Groningen, 5 februari 2020.

ONDERWERP: Bewonersvariant ontwerp nieuwe Gerrit Krolbrug

afb. 1. Hieronder een schematische voorstel van de bewonersvariant met scheiding van fietsers en autoverkeer. Een brede beweegbare brug op de huidige 2,18 meter en een vaste loopbrug op 9,10 meter.

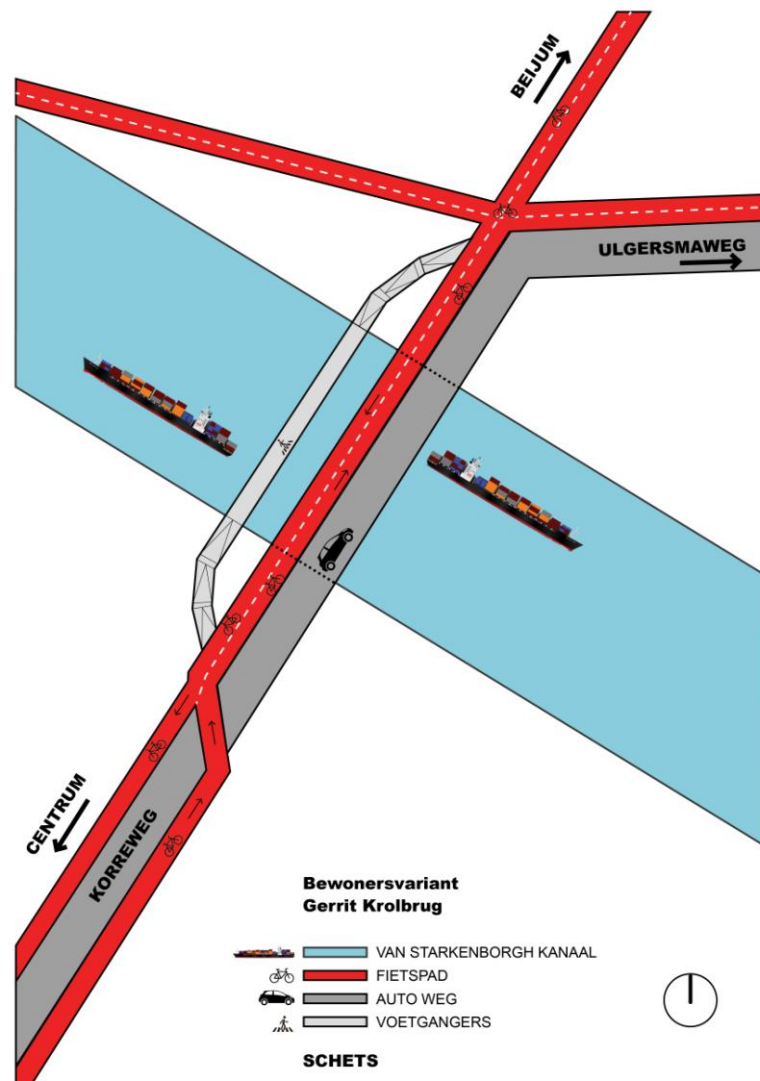
- Hoogte beweegbare brug: 2,18 meter (dit is de huidige hoogte, comfort voor fietsers, scootmobiels, langzaam verkeer, ouderen, kinderen, gehandicapten, enz.).

- Hoogte vaste voetgangers-/fietsbrug: 9,10 meter, conform de richtlijnen.
- Breedte: 18 meter (of smaller), maar in ieder geval met gescheiden rijbanen voor gemotoriseerd verkeer en fietsers. Fietsers in beide richtingen en voetgangers aan één zijde (noordwest) op de brug. Dit betekent logischerwijs ook één vaste loopfietsbrug aan de noordwestzijde van de beweegbare brug. Aan de zijde van de Korreweg kunnen de fietsers richting de brug schuin over de rijbaan (fiets voorrang) naar de andere kant worden geleid.
